# REPLACEMENT DU GALET TENDEUR ET DE L'AMORTISSEUR DE VIBRATIONS

INFORMATION TECHNIQUE N° 1098

Audi, Seat, Škoda, VW

**Photo 1:** à gauche, amortisseur de vibrations réf.: 55712, à droite, galet tendeur réf.: 55496

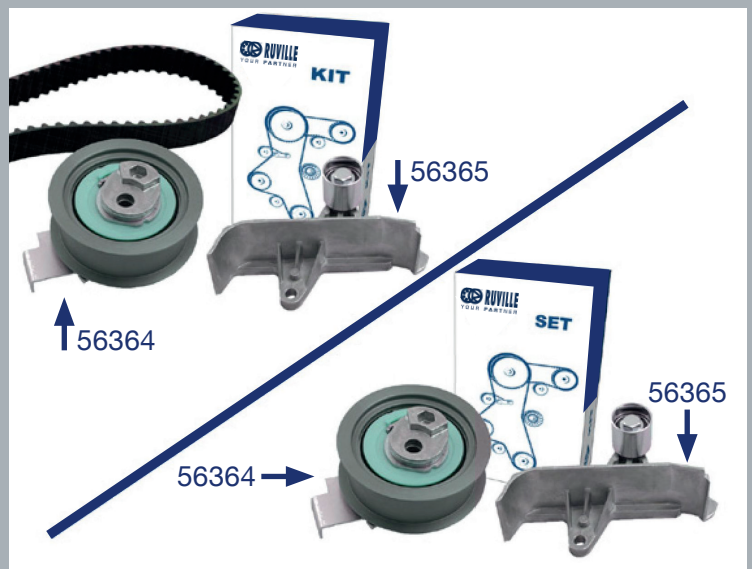
Dans les véhicules désignés ci-dessus, l'amortisseur de vibrations réf.: 55712 (photo 1, à gauche) et le galet tendeur réf.: 55496 (photo 1, à droite) ont été remplacés par Kit réf.: 5636471 (photo 2, à gauche) et par le Set réf.: 5636450 (photo 2, à droite).

Les nouvelles pièces ne se distinguent pas seulement par leur aspect extérieur mais aussi par leur fonction. Dans l'ancienne version, l'amortisseur de vibrations assurait une partie de la tension de la courroie en plus du galet tendeur.

La nouvelle poulie de renvoi avec support réf.: 56365 a seulement la fonction de renvoi. (s. Bild 2) La tension de la courroie et l'amortissement sont exclusivement assurés par le galet tendeur réf.: 56364.

Il est interdit de panacher car les pièces sont adaptées l'une à l'autre et c'est le seul moyen d'assurer une tension correcte de la courroie.
